Asunto: Respuesta a observaciones cuyo objeto es “CONTRATAR EL SUMINISTRO E INSTALACIÓN DE MÓDULO INVERNADERO PARA EL CENTRO DE TECNOLOGÍA “PROYECTO ACUAPONÍA” UNIDAD AGROAMBIENTAL EL VERGEL DE LA UNIVERSIDAD DE CUNDINAMARCA, SEDE FACATATIVÁ”.

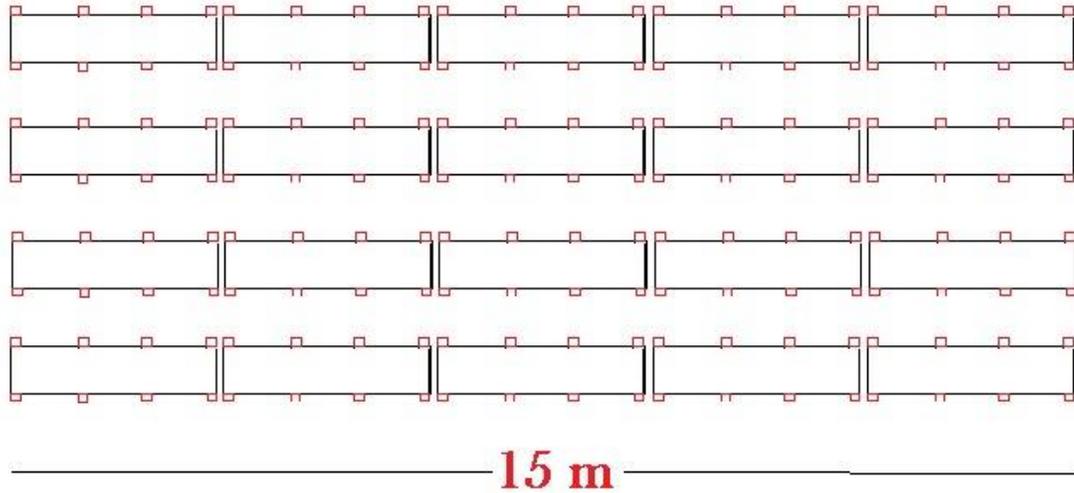
- Aclaración Numeral 3.1 Especificaciones técnicas del bien ítem 4: Base metálica módulo hidroponía y germinadero largo 60 m (aclarar si esta medida si corresponde a unidades en metros o en centímetros, pues las demás están dadas en centímetros y con estas medidas de largo no cabrían dentro del invernadero o aclarar cómo iría la disposición en campo).

En cuanto a la pregunta del cotizante cabe aclarar que en efecto si son 60 m lineales de base metálica, distribuidas en varias filas (se proyectaron 4 filas) tal como se muestran a continuación:

La imagen anterior es la manera como está proyectada la modulación de la base metálica para el módulo de hidroponía y germinadero.
